**Beschlussvorlage der Verwaltung
Nachtragsvorlage**

<p>Beratungsgegenstand (Bezeichnung des Tagesordnungspunktes)</p> <p>Fahrradstraßenverbindung Ehlenruper Weg / Rohrteichstraße: Einrichtung und Neugestaltung</p>
<p>Betroffene Produktgruppe</p> <p>11.12.01 öffentliche Verkehrsfläche</p>
<p>Auswirkungen auf Ziele, Kennzahlen</p> <p>Planungen bis zum politischen Beschluss, Umsetzung der Mobilitätsstrategie</p>
<p>Auswirkungen auf Ergebnisplan, Finanzplan</p> <p>--</p>
<p>Ggf. Frühere Behandlung des Beratungsgegenstandes (Gremium, Datum, TOP, Drucksachen-Nr.)</p> <p>BV Mitte, 23.01.2020, TOP 10, 9729/2014-2020/1 StEA, 09.03.2021, TOP 9, 0349/2020-2025 BV Mitte, 05.05.2022, TOP 6, 3845/2020-2025</p>
<p>Beschlussvorschlag:</p> <p>Die Bezirksvertretung Mitte beschließt:</p> <ol style="list-style-type: none"> 1. Basierend auf den vom Stadtentwicklungsausschuss beschlossenen Gestaltungsgrundlagen für Fahrradstraßen wird eine Breite der Fahrradstraße von 4,50 m und ein Sicherheitstrennstreifen zu parkenden Fahrzeugen von 0,75 m eingehalten. <p>Die Bezirksvertretung Mitte empfiehlt, der Stadtentwicklungsausschuss beschließt abweichend von den vom Stadtentwicklungsausschuss beschlossenen G

Abschnitt 1: Rohrteichstraße zwischen Niederwall und Teutoburger Straße
ohne Maßstab

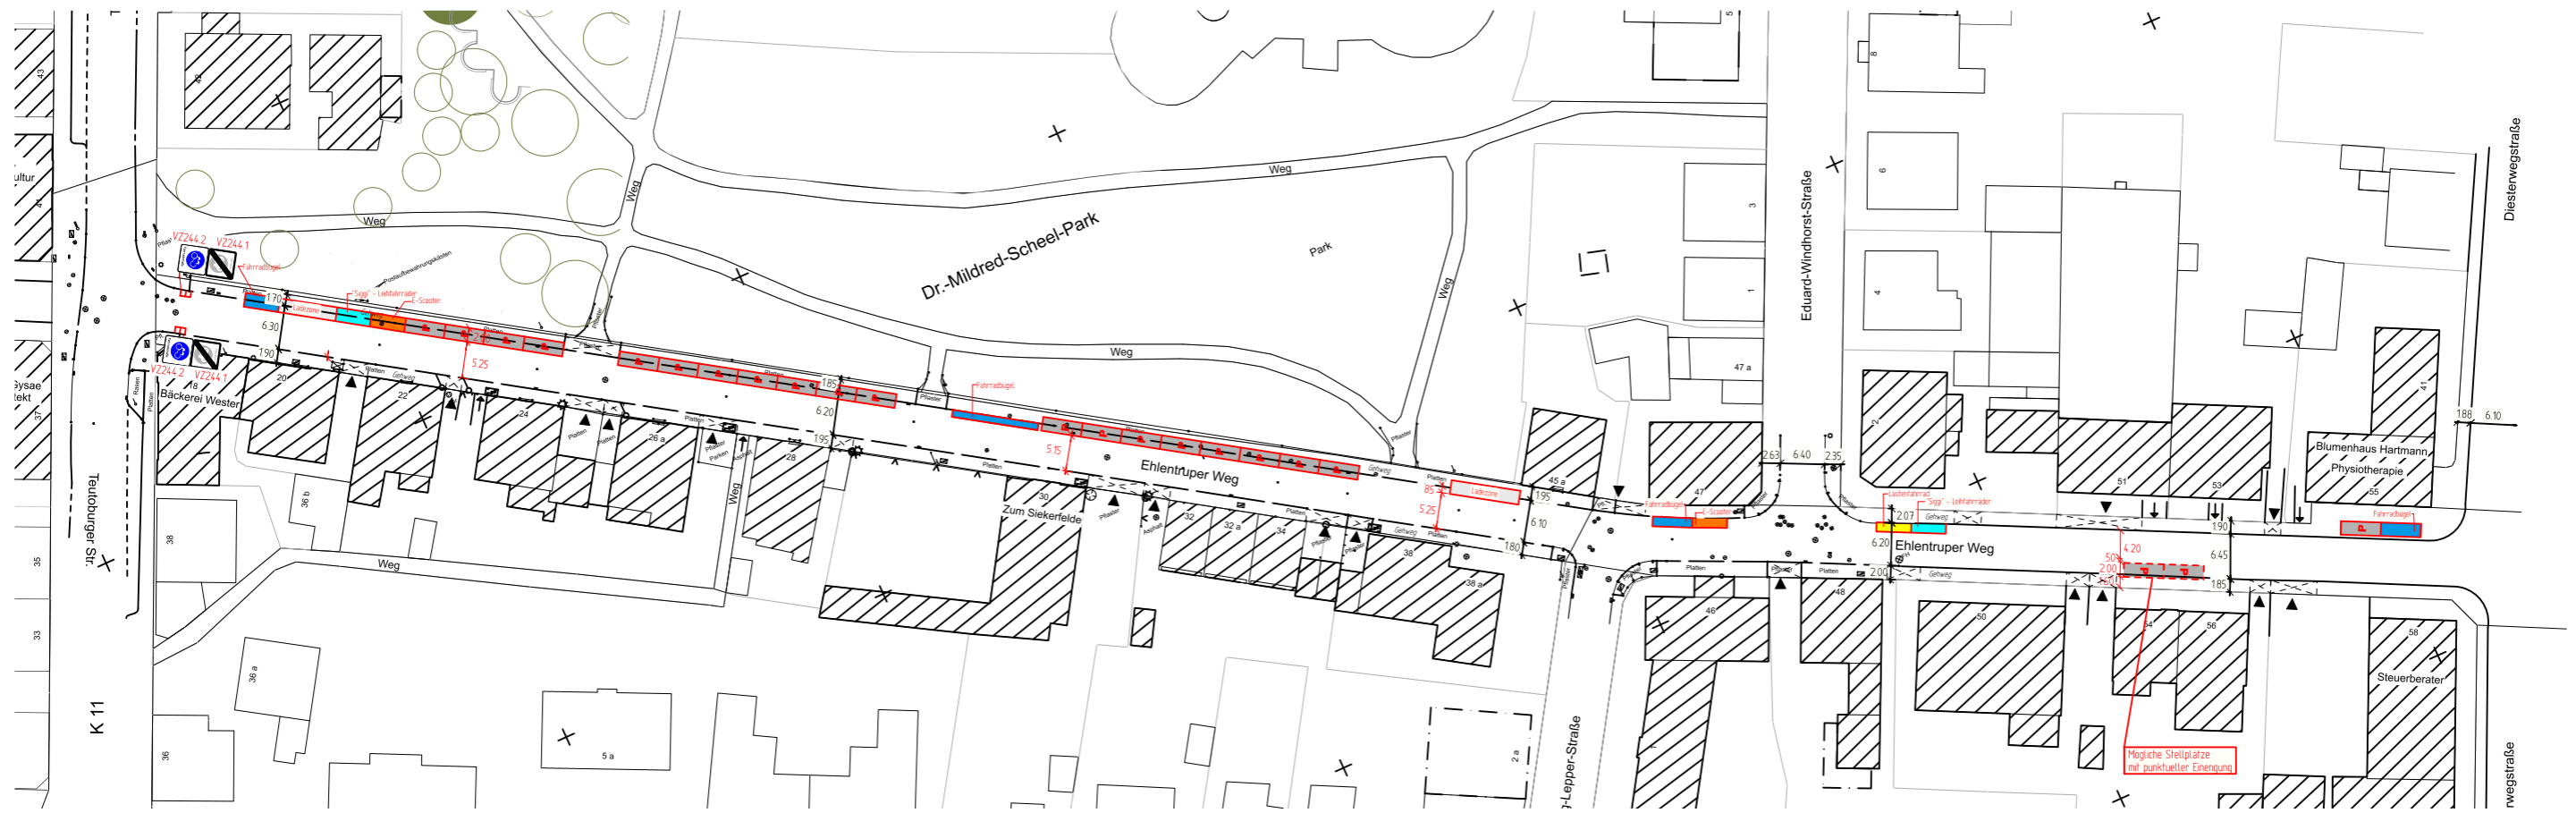
1. In der Begründung zur Beschlussvorlage heißt es unter Planung – Abschnitt 1: „Die Verbindung der Fahrradstraße Rohrteichstraße mit der Fahrradstraße Ehlenruper Weg erfolgt über die vorhandene Infrastruktur entlang der Teutoburger Straße. Eine Umplanung der Radverkehrsführung in diesem Abschnitt erfolgt aktuell.“

Die Führung des Radverkehrs über die Teutoburger Straße zerreißt die Durchgängigkeit der Fahrradstraßenverbindung. Die vorhandene Infrastruktur in der Teutoburger Straße ist für den Rad- und für den Fußverkehr unter den Aspekten Sicherheit und Komfort unzureichend. Wir befürchten, dass diese Tatsache die Akzeptanz der Verbindung und die politisch gewollte Erhöhung des Radverkehrsanteils über diesen Streckenzug beeinträchtigen wird. Die bisher vorgelegten Planungsideen zur Umplanung der Radverkehrsführung (vgl. Anlage 4 zu Drucksachennummer 3845/2020-2025) sind für den Rad- wie für den Fußverkehr unbefriedigend.

Daher bevorzugen wir die Alternativführung über die Bielsteinstraße, die in den diversen Formaten der Bürgerbeteiligung häufig auch von Nutzern und Anwohnern als bevorzugte Führung genannt wurde. Vom Wegfall der Parkstände in der Alternativroute würde im übrigen auch der Fußverkehr erheblich profitieren. Solange kein überzeugendes Konzept für die Führung entlang der Teutoburger Straße vorliegt, lehnen wir diese Führung ab.

Wir empfehlen den Beschluss der Führung über die Bielsteinstraße (nach Fahrradstraßenstandard), bis eine Planung für die Führung über die Teutoburger Straße vorliegt, die den Erfordernissen des Rad- und des Fußverkehrs gerecht wird.

5. In der Rohrteichstraße zwischen August-Bebel-Straße und Bielsteinstraße sind laut Beschlussvorlage neun Parkstände geplant, die eine Unterschreitung der festgelegten Mindestbreite des Sicherheitstrennstreifens (0,50 m statt 0,75 m) und eine Reduktion der Gehwegbreite zur Folge haben. Wir lehnen eine mehr als punktuelle Unterschreitung der nach §1.1 unseres Vertrages ausgehandelten und beschlossenen „Grundzüge zur Gestaltung von Fahrradstraßen“ grundsätzlich als nicht vertragserfüllend ab. Im angrenzenden Abschnitt der Rohrteichstraße zwischen Bielsteinstraße und Teutoburger Straße stehen laut Planungen zudem beidseitig Parkstände zur Verfügung.

Wir empfehlen, die im genannten Bereich (August-Bebel-Straße bis Bielsteinstraße) geplanten Parkstände abzulehnen.

Abschnitt 2 : Ehlentruer Weg zwischen Teutoburger Straße und Prießallee
ohne Maßstab

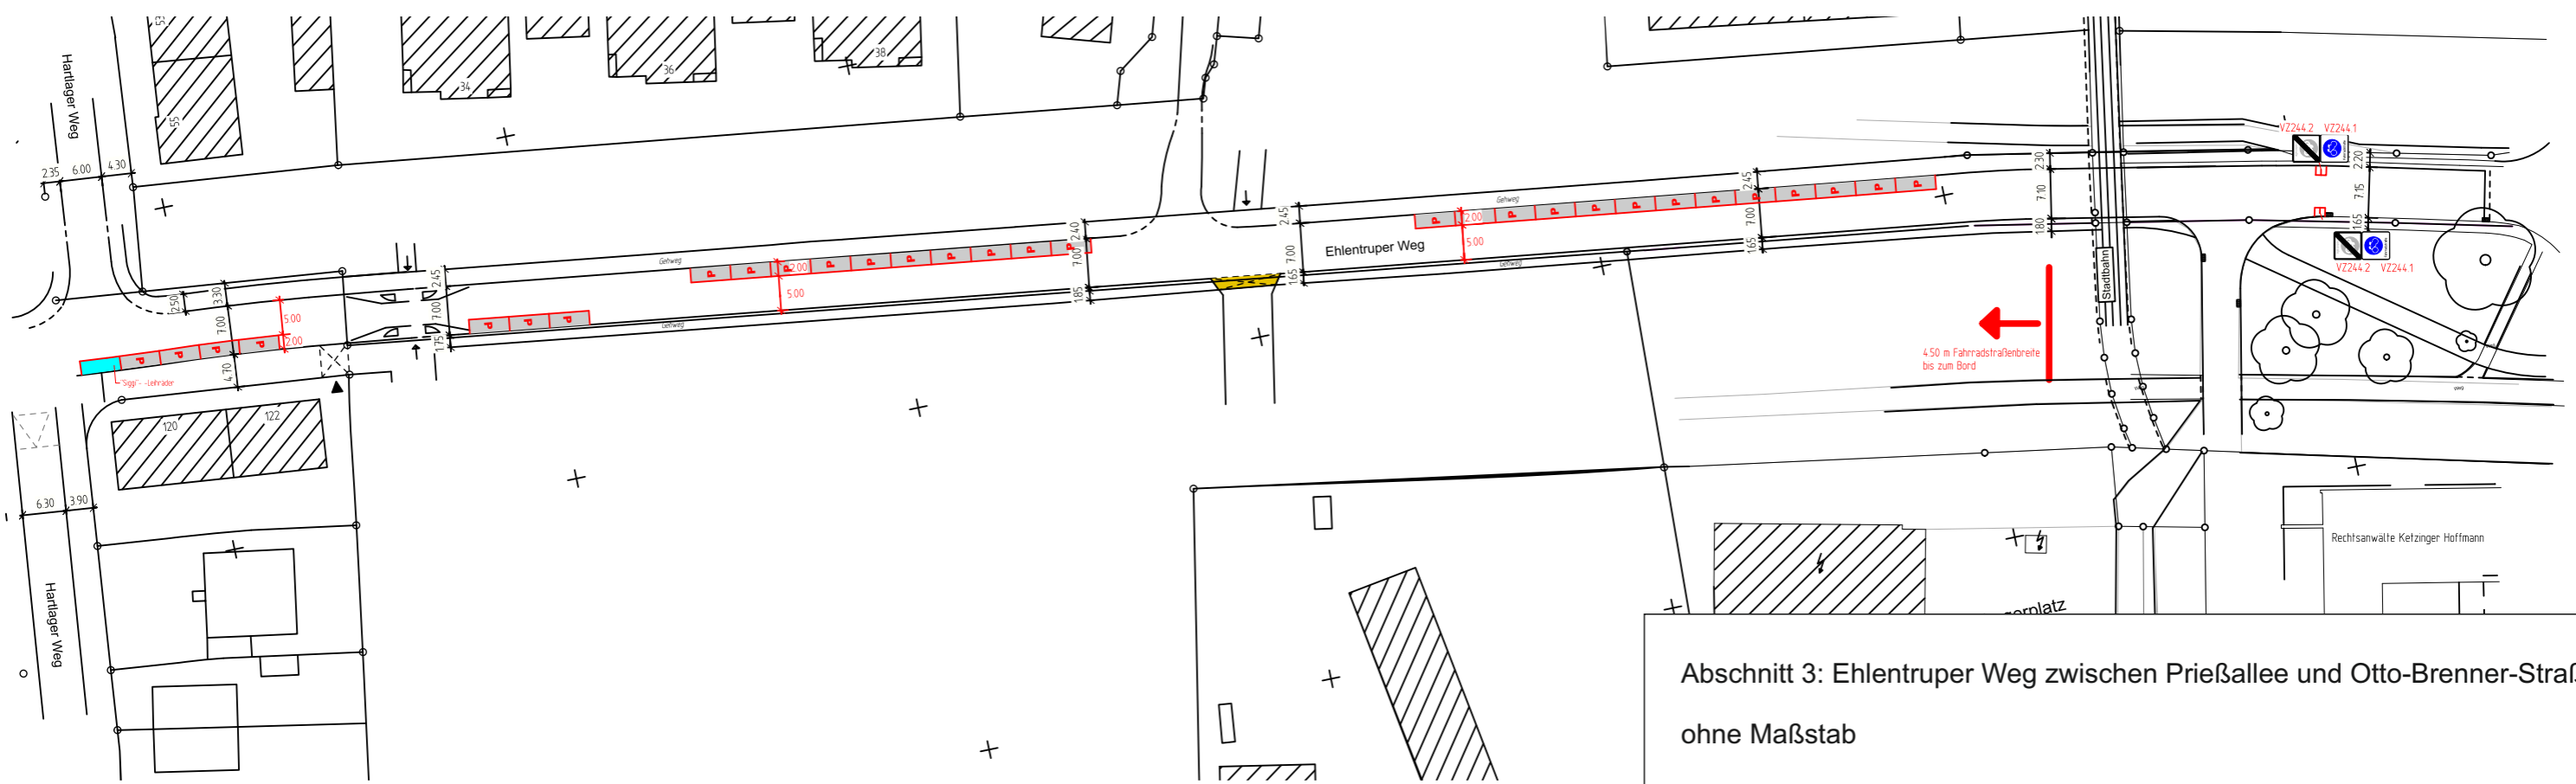
7. Die in der Beschlussvorlage genannten „punktuelle Einengungen“ im Bereich zwischen Teutoburger Straße und Prießallee (Abschnitt 2) stellen eine gravierende Abweichung von den „Grundzügen zur Gestaltung von Fahrradstraßen“ dar, mit denen eine Fahrgassenbreite von 4,50 m und ein Sicherheitstrennstreifen von 0,75 m Breite festgelegt worden sind. Eine derartige punktuelle Abweichung kann nur zugunsten von Lade- und Lieferzonen, Behindertenparkständen, Fahrradabstellanlagen oder Carsharingplätzen hingenommen werden, und nur in dem dargestellten Umfang einer Länge von maximal zwei Parkständen. Die Breite des Sicherheitstreifens von 0,75 m zu parkenden KFZ muss in jedem Fall eingehalten werden.

Wir empfehlen, punktuelle Einengungen nur für die von uns genannten Zwecke zuzulassen und die Detailplanung in Anlage 2 vor den Hausnummern 54/56, 65/67, 71 und 81 entsprechend zu ändern.

Abschnitt 3: Ehletruper Weg zwischen Prießallee und Otto-Brenner-Straße ohne Maßstab

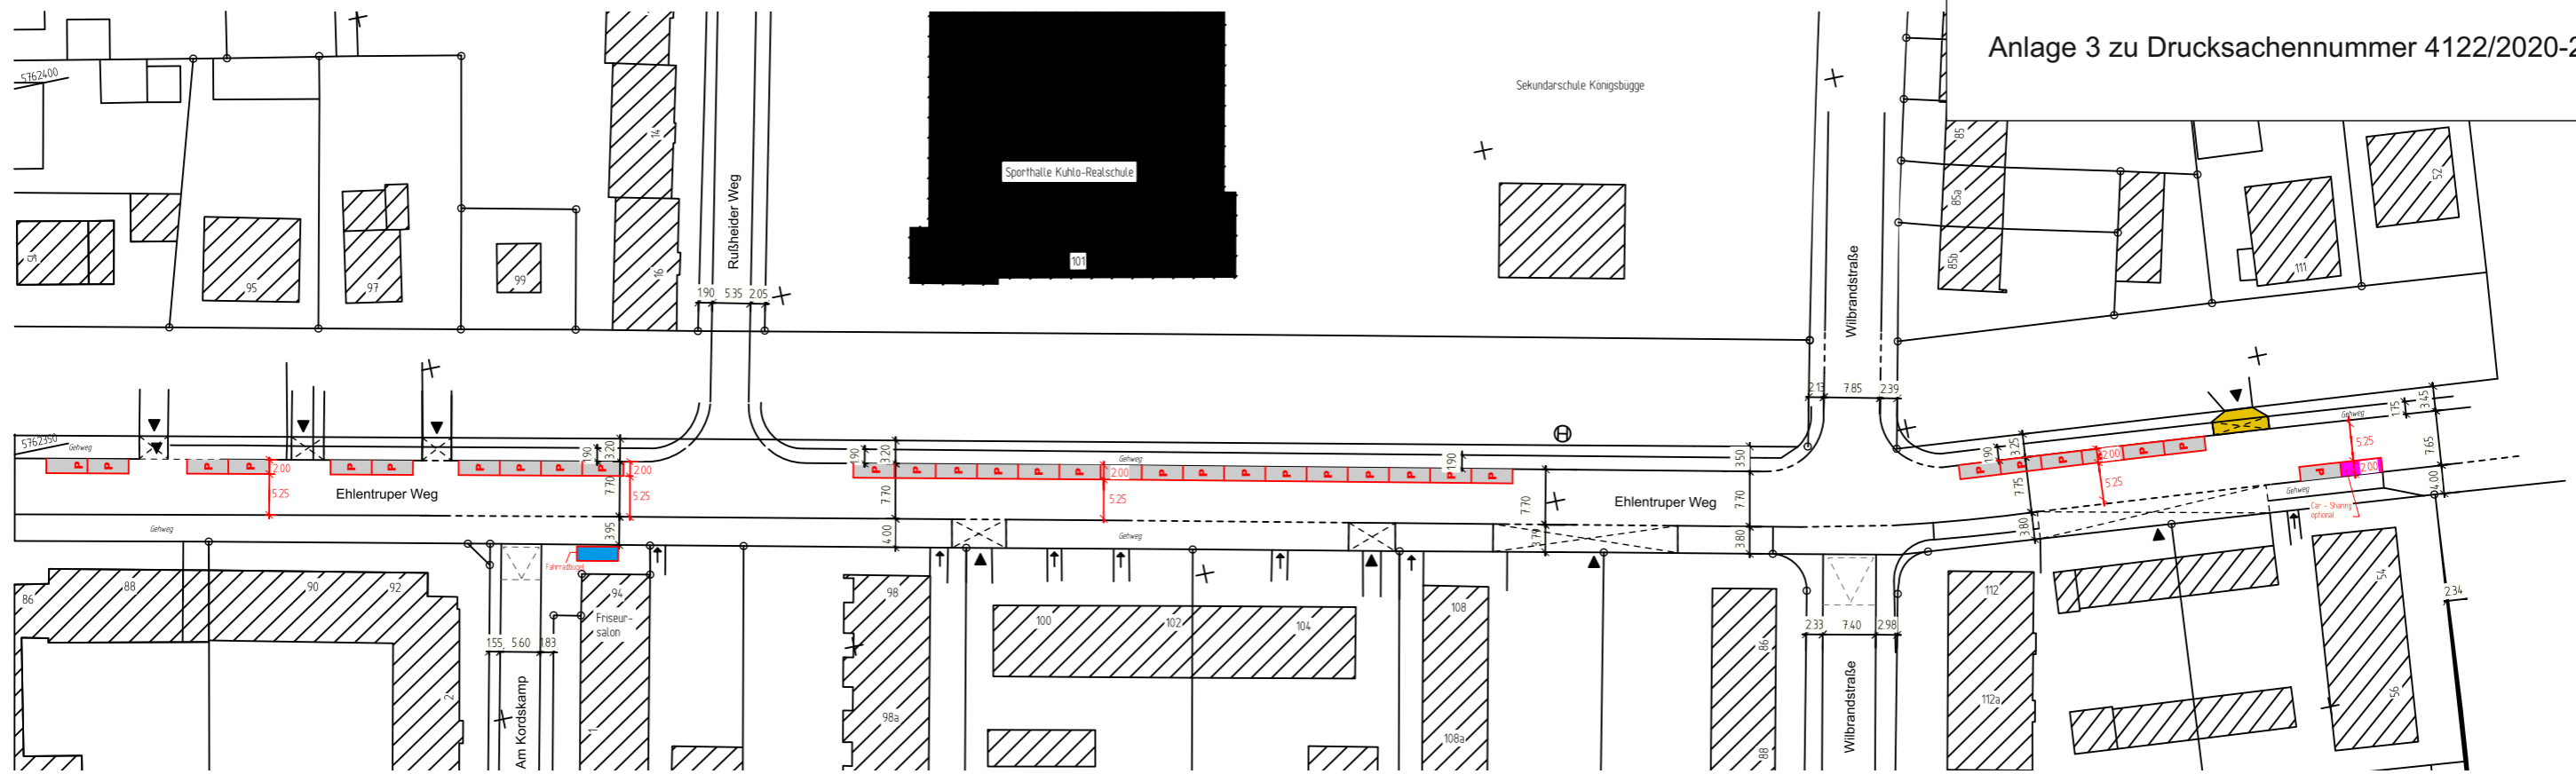
8. Auch im dritten Abschnitt sind zwischen Hartlager Weg und Otto-Brenner-Straße Parkstände geplant, die eine Unterschreitung der festgelegten Mindestbreite des Sicherheitstrennstreifens (0,50 m statt 0,75 m) zur Folge haben. Zudem sind die Parkstände hier, abweichend von den Standards, nicht alternierend angeordnet. Wie bereits unter (5.) erläutert, lehnen wir eine mehr als punktuelle Abweichung von den beschlossenen Gestaltungsgrundzügen ab.

Wir empfehlen, der Anordnung von Parkständen zwischen Hartlager Weg und Otto-Brenner-Straße nicht zuzustimmen.
